横浜市都市美対策審議会景観審査部会
(仮称) 北仲通北地区B-1地区

景観形成の考え方
[第1回審議会指摘事項対応]

事業者提案に対する市の考え方

1. 高層棟について

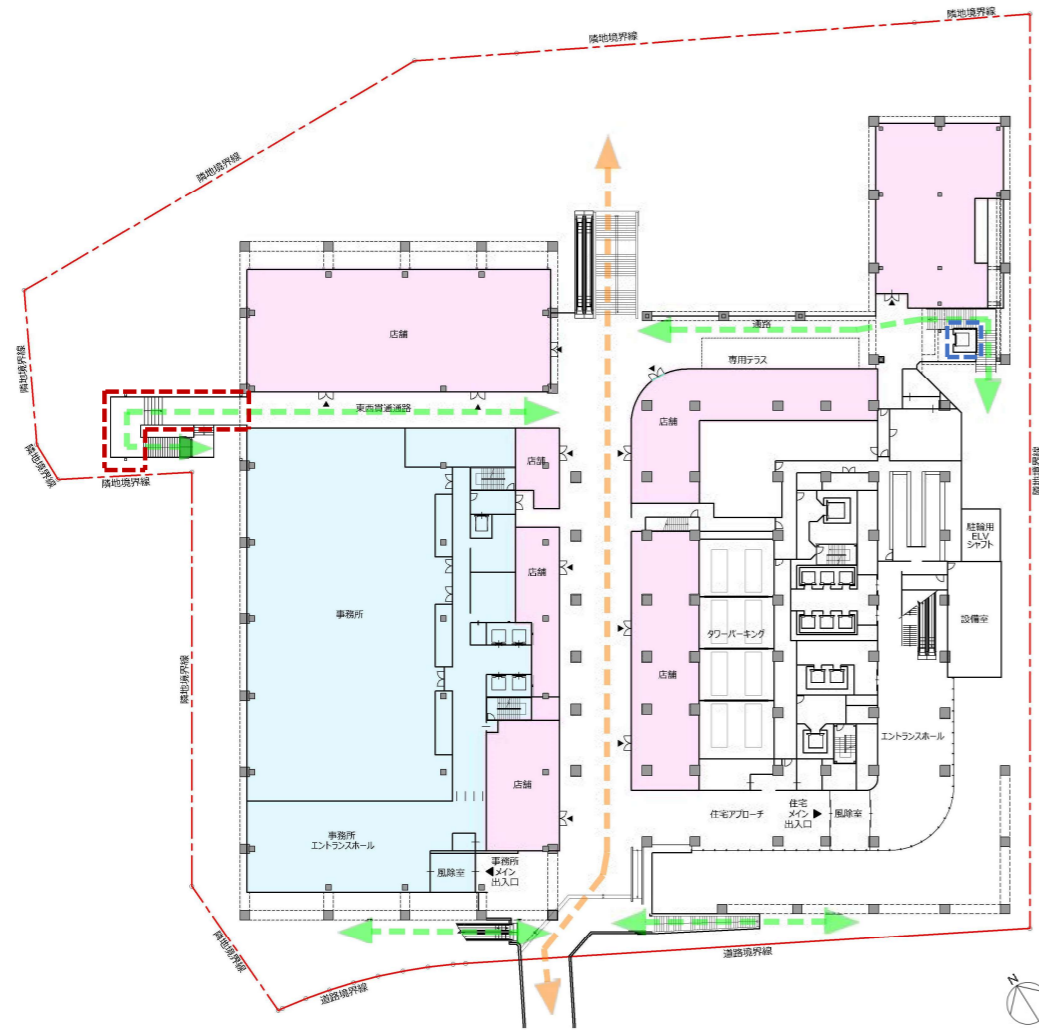
- 隣接街区タワーとの関係性の検討
- 高層棟形状及び隣接街区タワーとの群造形の考え方

- ・北仲通北地区全体の群造形を意識して計画すること

- 高層棟形状及び隣接街区タワーとの群造形の考え方：みなとみらい地区含めた周辺とのスカイラインの連続性を形成し、遠景・中景において群造形を形成すべく、白とガラスを基調とした先進性を表現する外観とします。

- ・北仲ノットとアパホテル&リゾートに隣接する住宅棟タワーは、白基調の色とガラスを合わせ持った外観とすることで、北仲ノット、アパホテル&リゾートとの調和を図った群造形を形成します。
- ・タワー上方に向けてコーナーガラスの曲率を大きくして先が窄まるようなシルエットとし、曲線を描く縦マリオンがその効果を強調するファサードデザインとすることで、北仲ノットの曲線を描く特徴あるタワー頂部のデザインと呼应させることを意図しています。
- ・タワー頂部は水平にカットすることで、アパホテル&リゾートの端正なデザインと呼应させることを意図しています。

地区のシンボルとなる高さ 200m の A-4 地区（横浜北仲ノット）の曲線的な頂部を際立たせるために、計画建物の頂部は B-2 地区（アパホテル）と合わせたフラットな形状としています。また、北仲通北地区及びみなとみらい 2 1 地区の高層建築物との調和を意識し、白とガラスを基調とした外観とすることにより群造形に配慮された計画となっています。

2. 歩行者ネットワークについて①

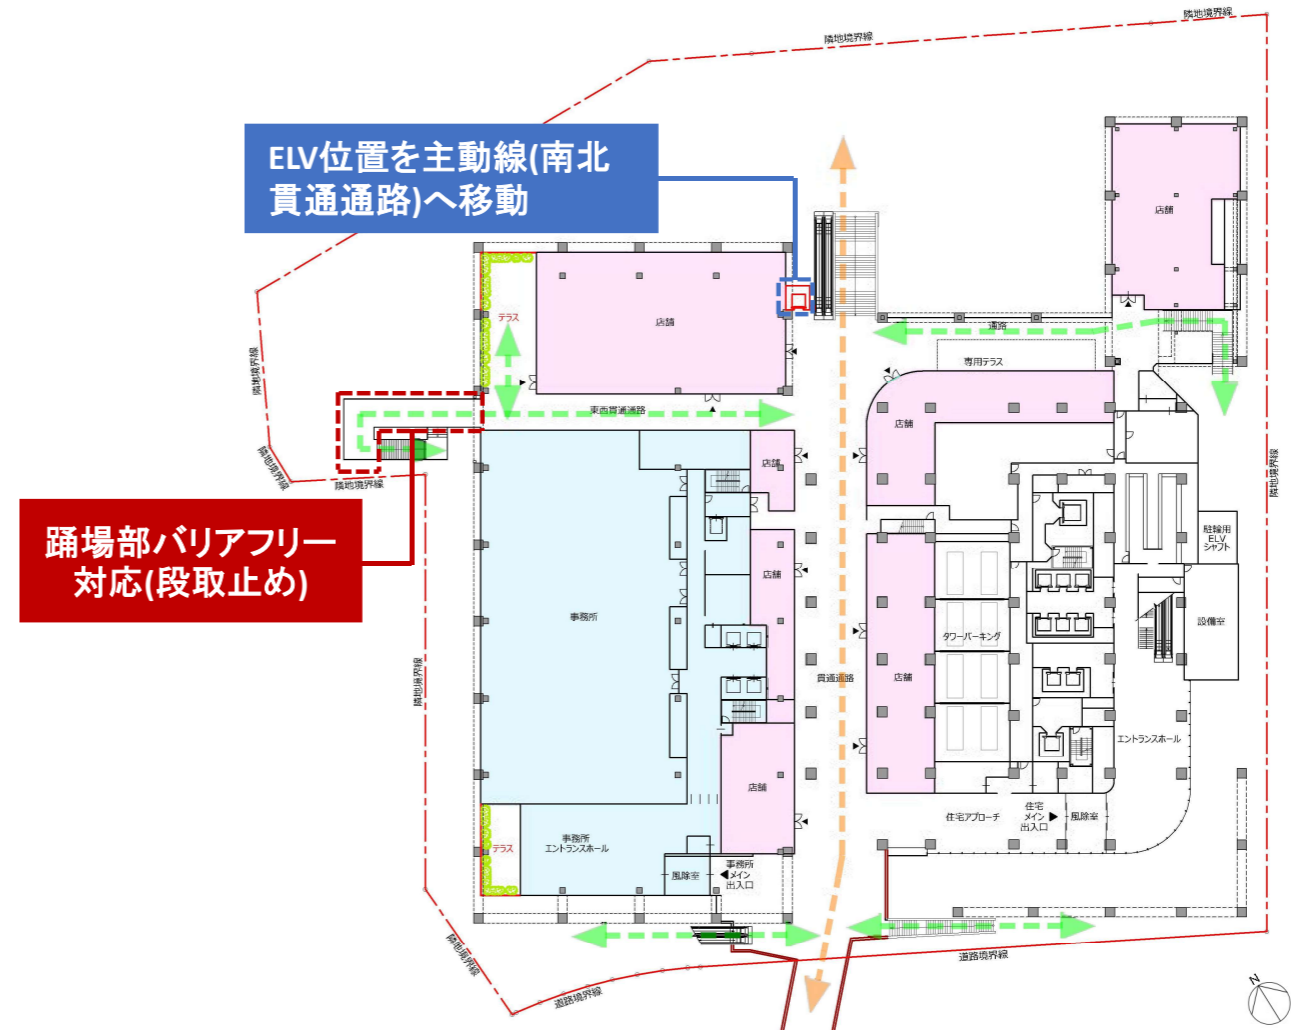
- バリアフリー動線としてのELVの視認性不足
- 西側大階段におけるバリアフリー化の検討
- 万国橋方面からアプローチした際の見え方の工夫
- 地上レベルにおける歩行者回遊性に関する検討
- ELV配置の見直し
- 西側屋外階段のバリアフリー対応
- 万国橋方面へ向けた店舗ファサードの考え方
- 隣接街区と合わせた地上レベルにおけるネットワークの考え方

- ・エレベーターの位置や西側屋外階段について、バリアフリーに配慮すること
- ・2階レベルだけでなく地上レベルの歩行者ネットワークも検討を深めること

- **ELV配置の見直し**：2階レベルの主動線となる南北貫通通路からの視認性を考慮したELV位置とします。
- **西側屋外階段のバリアフリー対応**：2階東西貫通通路とフラットに繋がるバリアフリーとした形状とします。

南北貫通通路の見通しと外観に配慮した仕様・形状とします。

1・2階をつなぐエレベーターの位置については、前回の計画では A-4 地区とつながる歩行者デッキから視認できない位置に設けていましたが、協議の結果、南北貫通通路の視認性の高い位置へ変更しました。

みなとみらいのパノラマが一望できるスポットとして壁面から張り出す西側屋外階段については、せっかくのビュースポットが階段の踊り場となっており、車いす利用者等がアクセスしづらいとご指摘を頂いておりました。今回、ビュースポットまでは段差を設けずフラットな形状へと変更しました。

3. 建物とランドスケープの関係性について① : 北西コーナー部

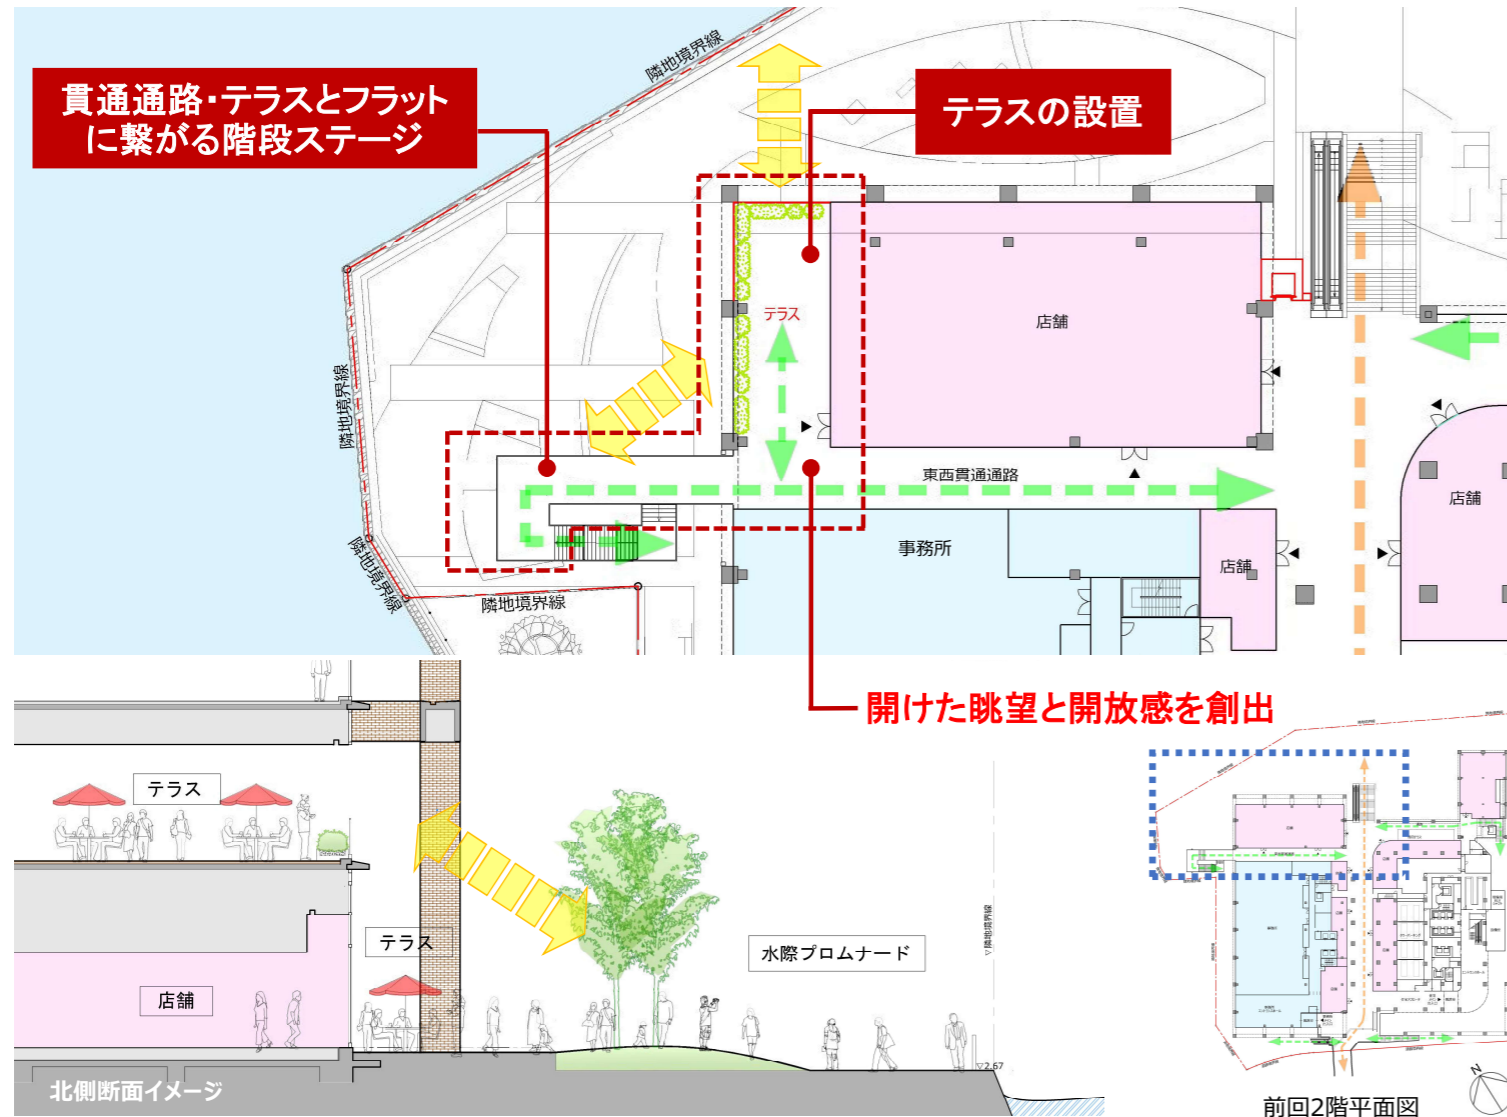
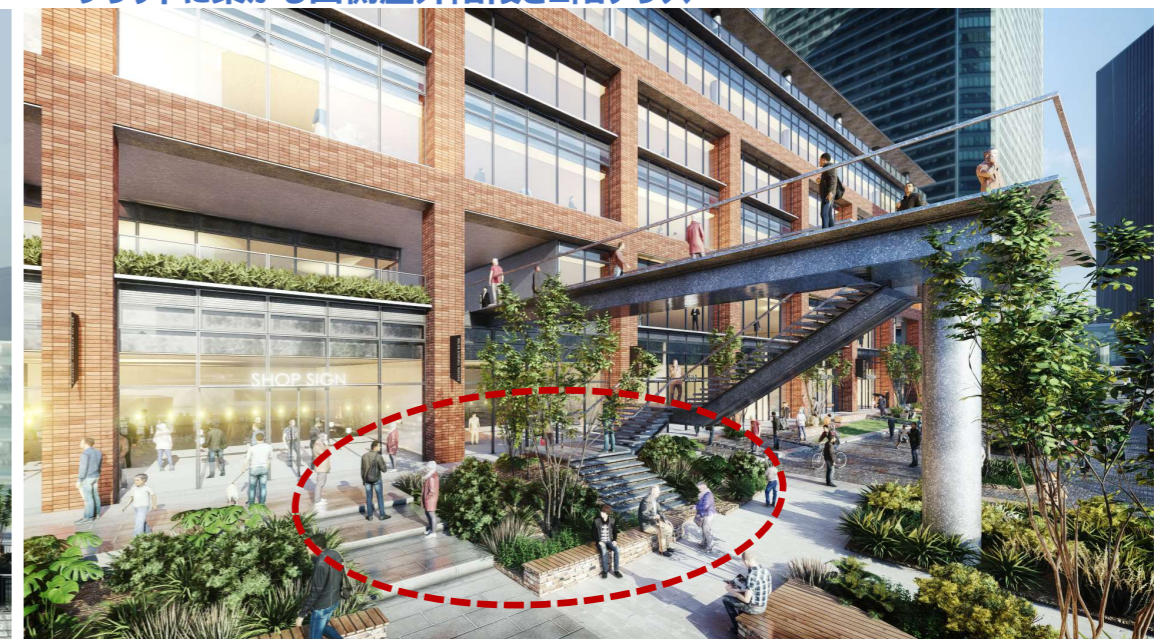
- 建物とランドスケープの分離
- 2階テラス新設による建物とランドスケープの一体感向上
- ランドスケープデザインを意識した西側屋外階段の形状変更
- 外構ファニチャーにおける仕上の工夫

- ・建物とランドスケープが分離しているように見えるため、一体的な設えとなるよう工夫すること

- 2階テラス新設による建物とランドスケープの一体感向上 : 自動車道やエアキャビン、水際線プロムナードから視認性の高い北西2階コーナー部にテラス空間を設けます。
- ランドスケープデザインを意識した西側屋外階段の形状変更 : フラットに伸びた西側屋外階段とし、立体的な賑わいと回遊性、ランドスケープとの一体感を創出します。

- ・視認性の高い北西コーナー部テラスと西側屋外階段ステージは、動線としてだけでなく、視覚的にも繋がりを感じさせ、地上レベルとの立体的な賑わいを創出することで、建物とランドスケープの一体感の向上を図ります。
- ・生み出された立体的な賑わいは、北側芝生広場廻りや第二公園側の賑わいと繋がり、運河沿いに続く賑わいは自動車道を行き交う人々を北仲通北地区へと人々を誘います。
- ・テラスによる陰影が、建物の表情に変化をつけ、ランドスケープとのシーケンシャルな景観を創出します。
- ・テラスに設置する緑が公園や広場の緑とつながることで、立体的な緑を生み出し、建物とランドスケープの一体感を向上させます。
- ・西側屋外階段の足元は、ランドスケープとの融合を図った形状とします。

具体的には、2階の北西コーナー部及び南西コーナー部にそれぞれテラスを設け、長大で単調だった西側壁面に変化をもたらすと共に、立体的な賑わいを創出することによって、建物とランドスケープの一体感が感じられる計画に変更されました。

さらに、西側屋外階段と一体的にテラスを設けたことにより建物側にも開放的な空間の広がりを感じられるようになったと考えています。

4. 高層棟基壇部について

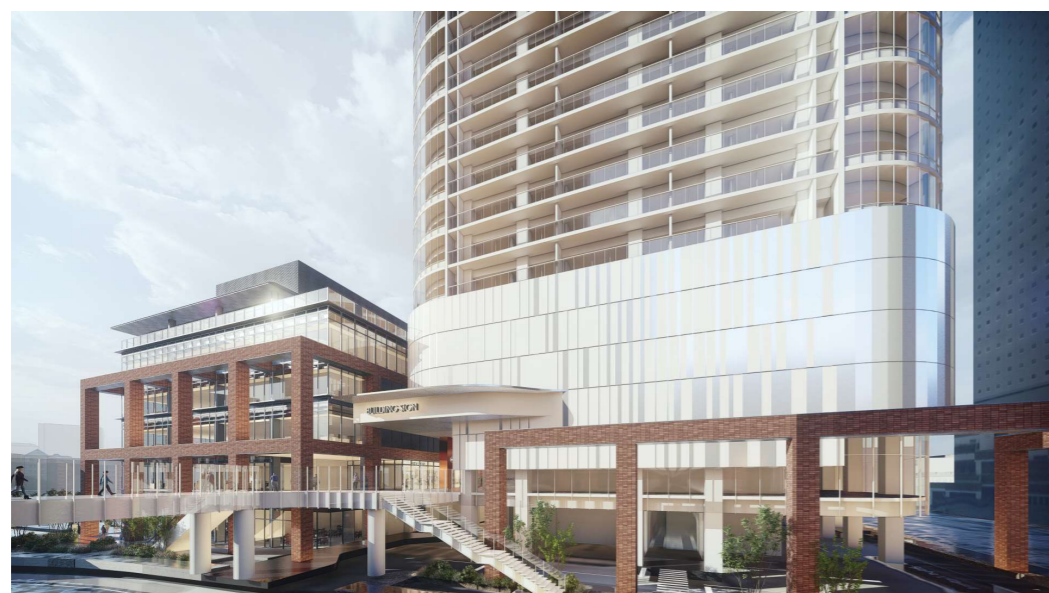
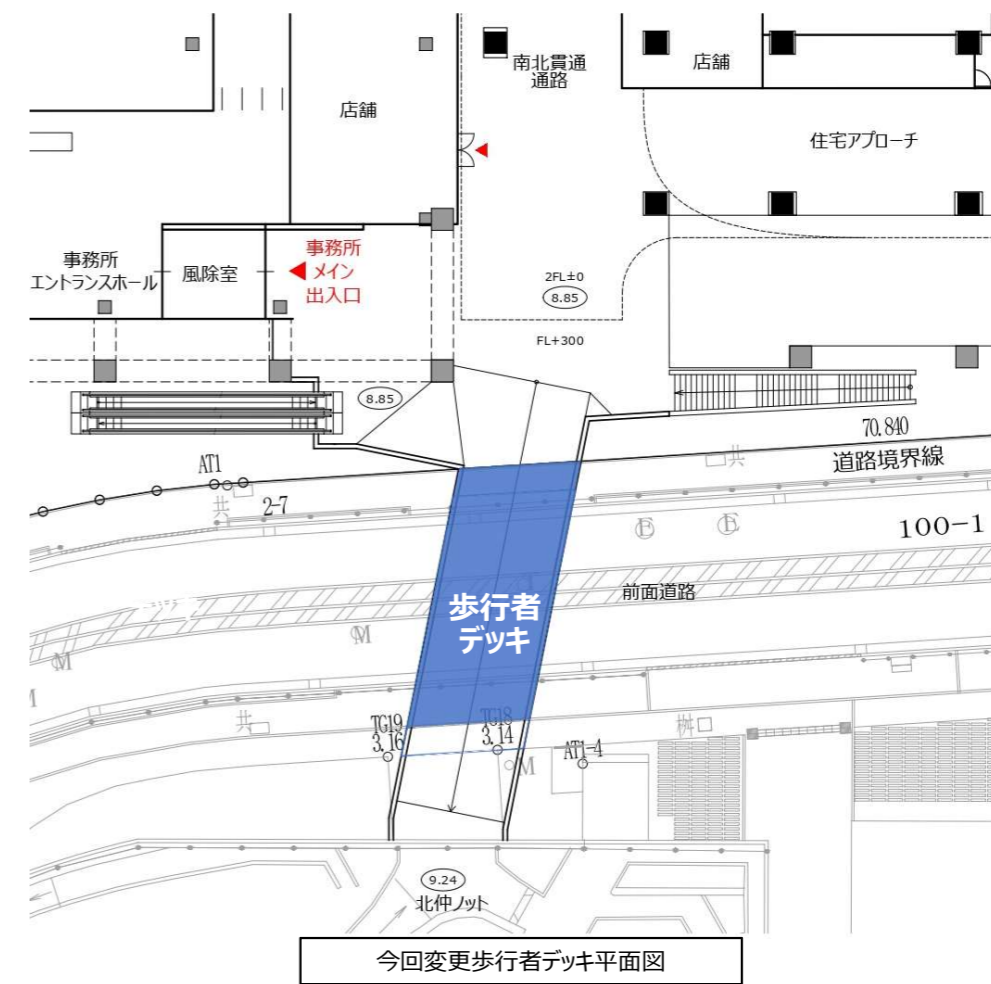
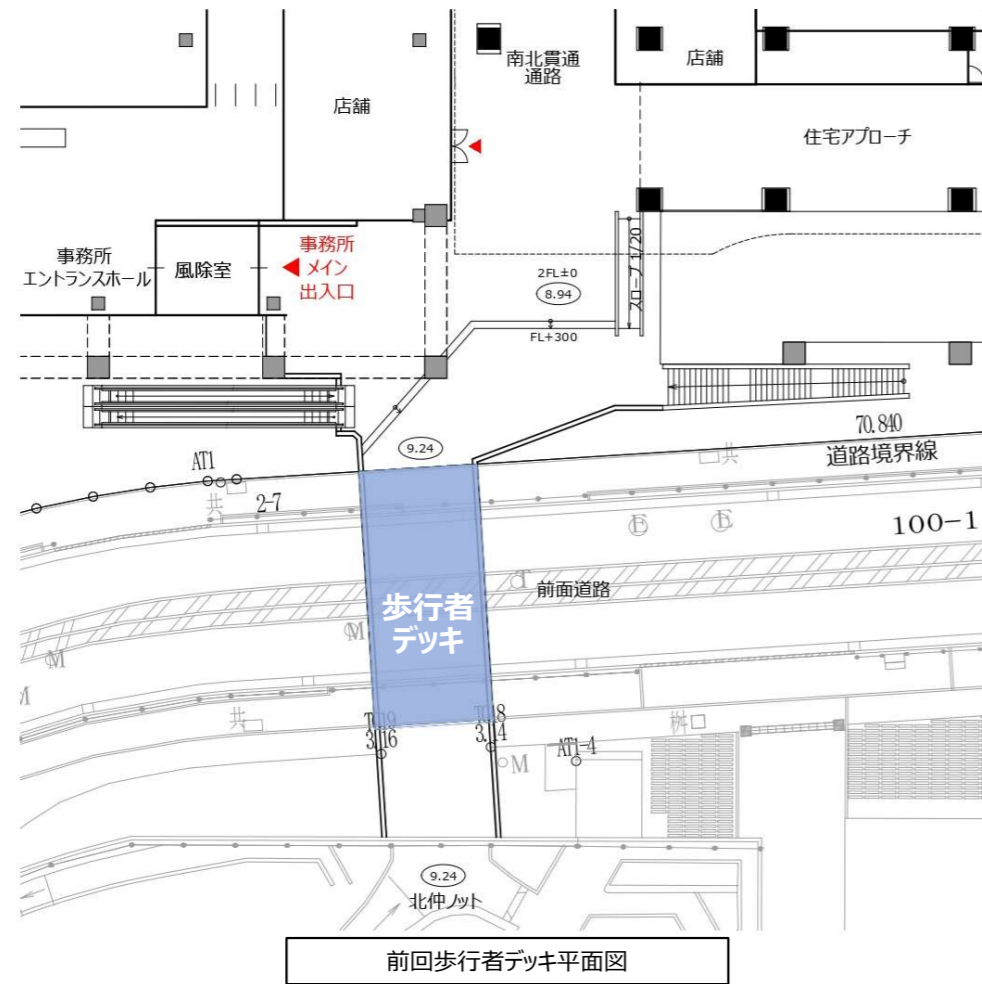
- 南東面における周辺建物との関係性の検討
- 周辺建物及び広場空間との関係性を踏まえたれんがフレームの考え方
- 中間免震層外壁面のデザイン及び形態の再考

- ・周辺建物の基壇部との連続性に配慮し、材質や色彩について検討すること

- 周辺建物及び広場空間との関係性を踏まえたれんがフレームの考え方：街並みの変化に合わせたれんがフレーム形状とします。
- 中間免震層外壁面のデザイン及び形態の再考：タワーの縦のつながりと、街の横のつながりを融合したデザインとします。

- ・れんがフレームをまとう低層部は、関内地区からの歴史的な街並みを北仲通北地区まで連続させ、人々の賑わいを引き込むための役割を担っており、周辺建物のレンガ面高さや広場・公園空間の変化に合わせた形状とします。
- ・街並みを形成するエレメントとなる免震層以下のタワー外壁に、歴史性を連想させるレンガをモチーフとしたパターン（マテリアル）を採用し、れんが調仕上による街との横のつながりを感じる外観とします。
- ・縦のつながりを意識させるタワー高さ方向の白基調の一貫性、れんがフレームとのコントラスト、A4地区北仲ブリック&ホワイトとの関係性を踏襲した低層部とします。
- ・高さ方向にボリュームを分節して壁面の圧迫感を低減するとともに、下層方向に向けて徐々に透かした仕上とし、ヒューマンスケールにも配慮したファサードデザインとします。
- ・タワー基壇部南東角にはガラスシリンダーで透明性をもたせ、タワーが足元まで着地して自立していることをより強調させるとともに、住宅エントランスにおける住人のアクティビティを外部に生き生きと表出させる形状とします。

前回の計画では高層棟の基壇部にアルミ素材の白いパネルを使用していました。レンガフレームとの対比を意図したものでしたが、街並みの連続性を考えたときにかえって目立ってしまうとのご指摘を頂いていました。そこで、当該部分について、レンガをモチーフとした素材に変更し、周辺建物の基壇部との調和を図りました。

また、高さ方向にボリュームを分節し、南東コーナー部にはガラスを用いるなど、圧迫感の低減も図られた計画となっています。

5. 歩行者デッキについて

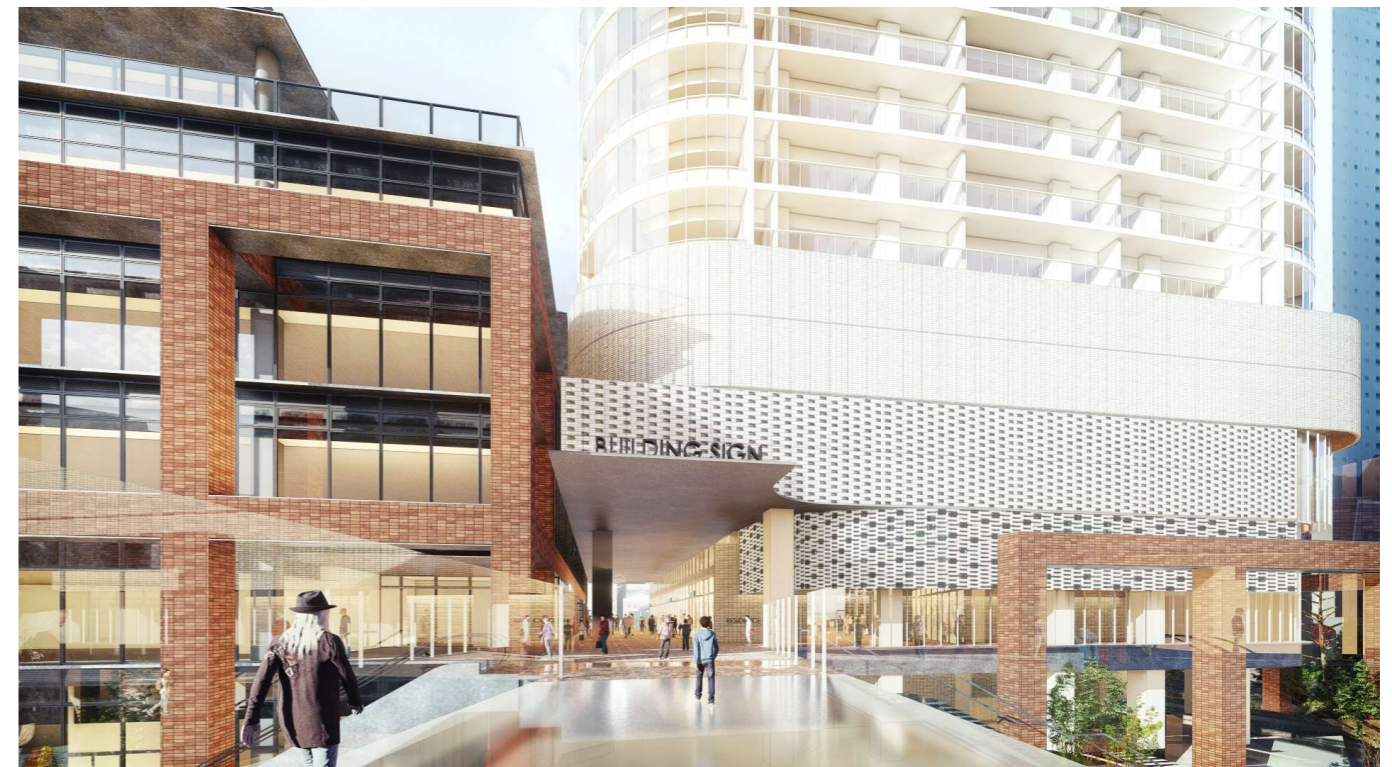
- 歩行者動線を意識した形状の検討
- スムーズなアクセスを意識した形状の見直し

- ・A-4 地区から計画建物の南北貫通通路までスムーズな動線となるようデッキの形状を検討すること

●スムーズなアクセスを意識した形状の見直し：主動線である南北貫通通路へスムーズな動線の歩行者デッキ形状にて、関係各所と協議を行います。

・段差のない緩やかな勾配で南北貫通通路へスムーズに繋がる斜め平面形状とします。

関係部署と調整の上、A-4 地区から南北貫通通路へ直接視界が抜け、より海側へ人を誘導できるよう、デッキの形状を変更しました。
